第 40 回　横浜市都市美対策審議会　景観審査部会

（仮称）日吉箕輪町計画

低層部の景観形成の考え方について

2017 年 12 月 25 日
野村不動産株式会社

○変更点②：広場構成の見直し

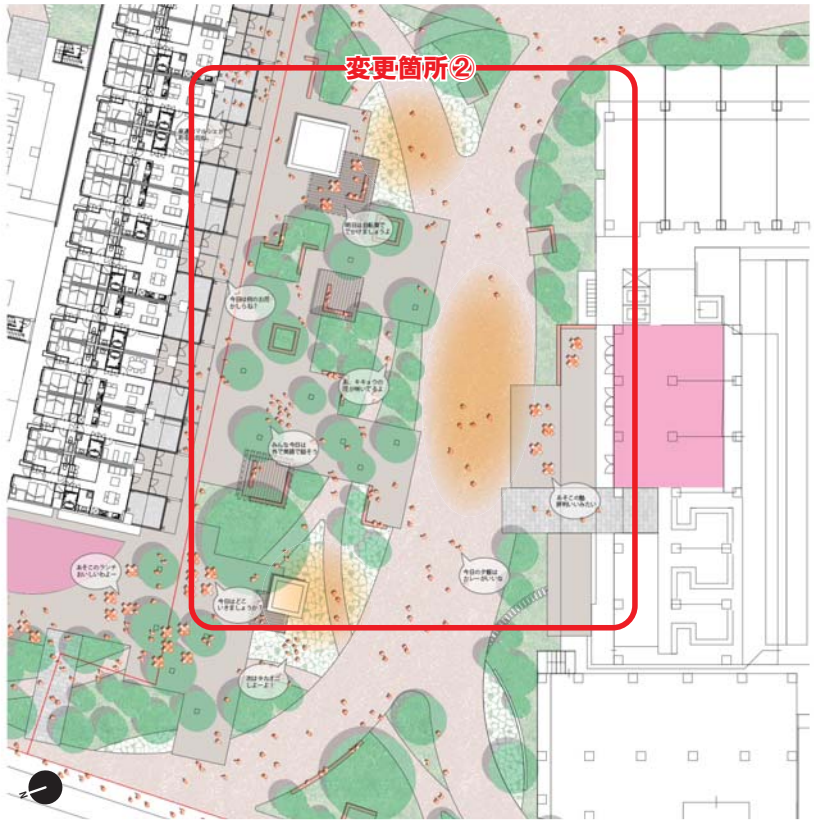
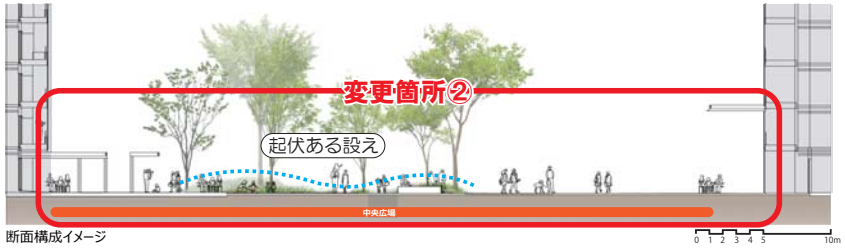
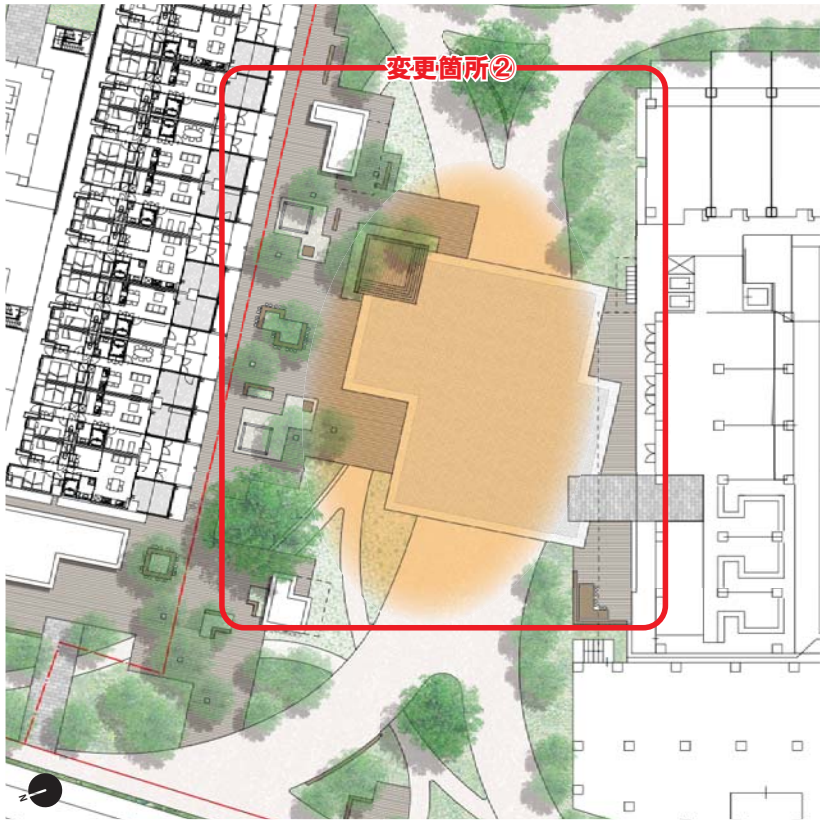
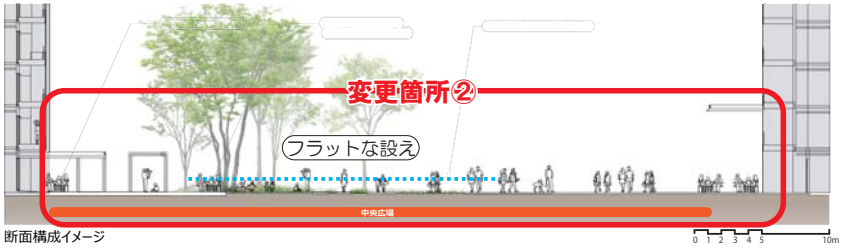
○変更の理由：前回は緑陰空間とコミュニティ空間、広場空間それぞれが有機的に交わる中で、日常の中小規模のイベント等に対応したフラットなイベントスペースとして広場を分散配置し、通行機能を持った広場空間がこれらを繋ぐことで、大規模なイベントスペースとなるよう構成としていたが、今回は緑陰空間と点在する各コミュニティ空間を残しながら、中央に更に大きな広場状空地を設け、これを核として分散していた中小規模のイベントスペースをフラットに取込み、常時大きな広場としての設えとすることで広場空間の広がりと全体の一体感を増すことを意図した。

（2）ウェルカム広場及び商業店舗前

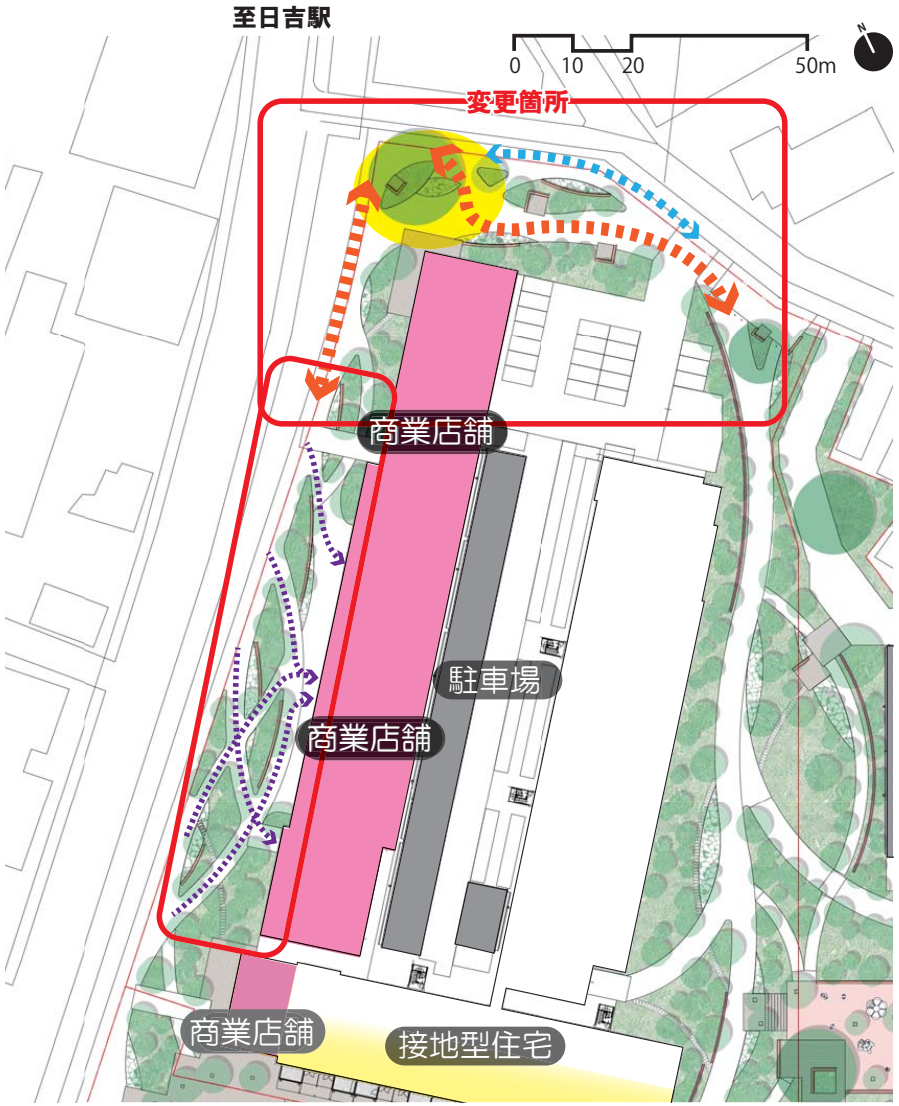
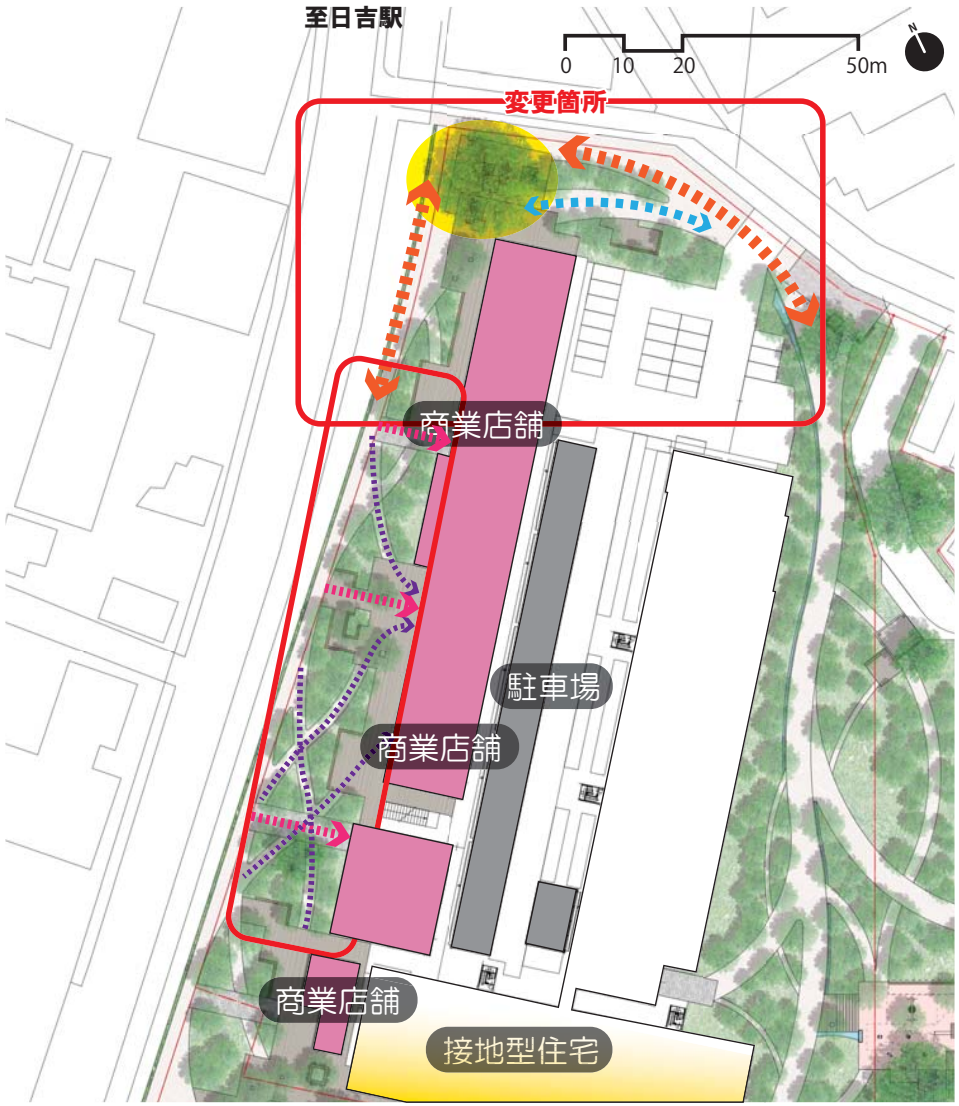
街区の顔となる当広場及び低層商業施設の出入口においてこれに伴う人の動線を考慮し、植栽で覆われていた部分を広場として一部拡張し溜まりの空間を設えるなど、緑地と通路、広場空間のバランスを調整した。
また、各施設出入口前には綱島街道から直行方向にアプローチできるよう直線状の通路を共通ルールとして設えた。

（４）既存樹の森、防災エコ広場

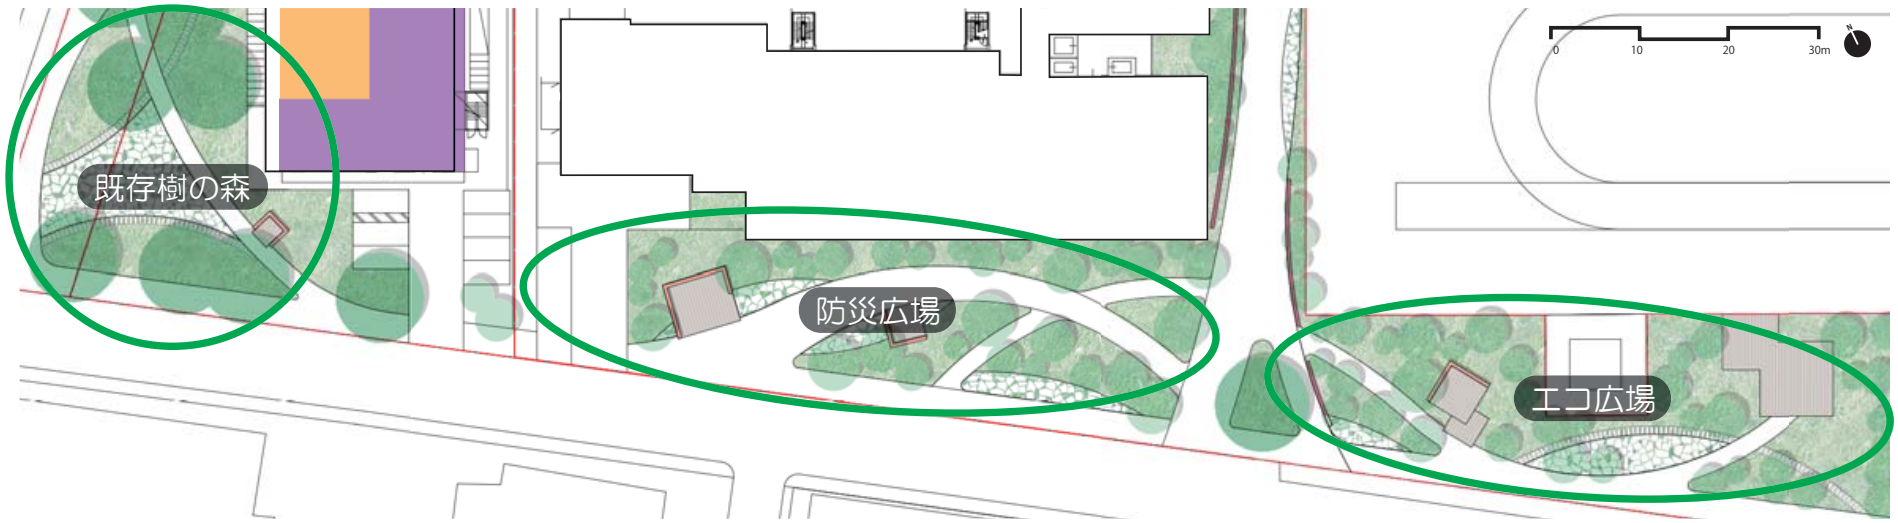
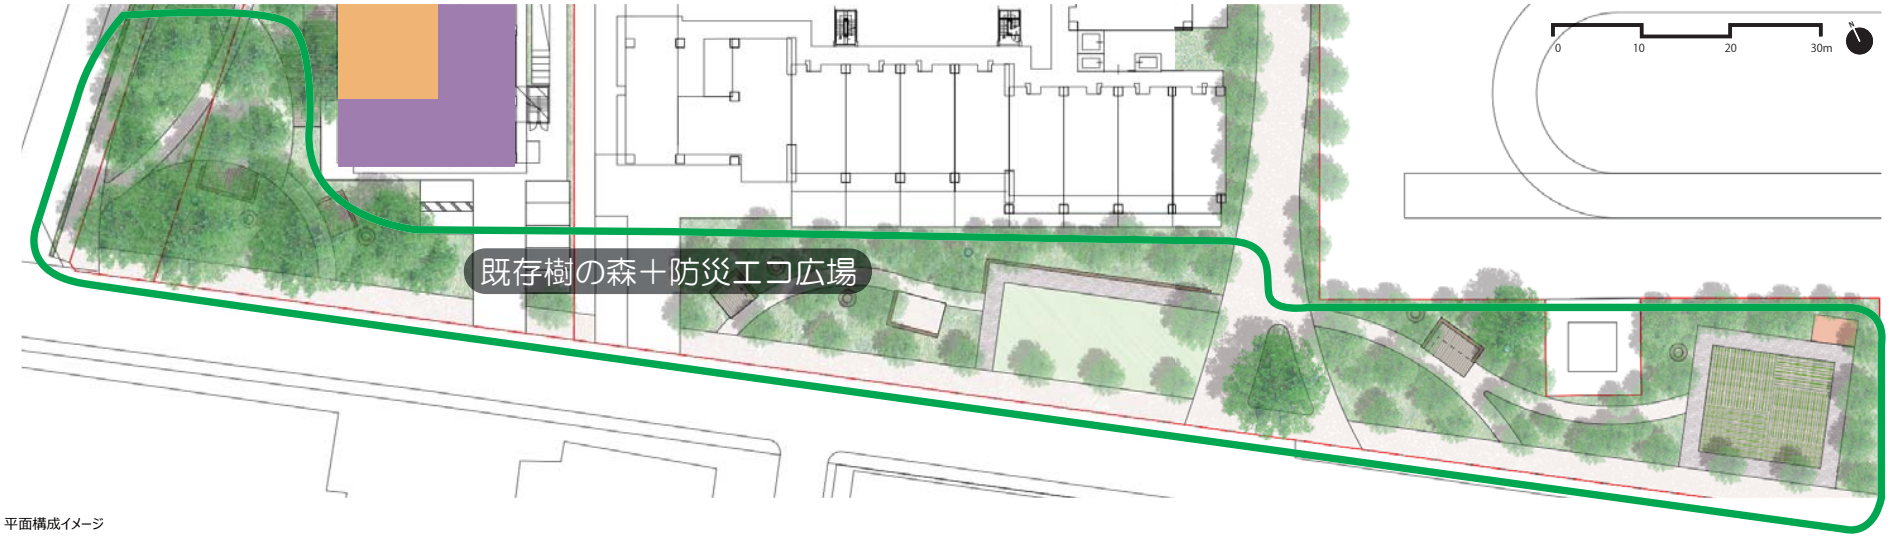
前回は既存樹の森と防災エコ広場をその使い方や機能及び空間的にも分けて考えていたが、今回はこれらの機能はそのままに既存樹の森と連続する森の緑に包まれた広場として一体的に設え、周辺住民の日常の営みに寄り添う憩いの場としてまとまった芝生広場を設えるなど、広場としての空間を更に拡張し、通常時の街並みの修景に寄与するとともに生物生息空間と環境学習の場として、災害時はかまどベンチや簡易トイレなど災害に強い機能を有する多様性の高い広場とした。
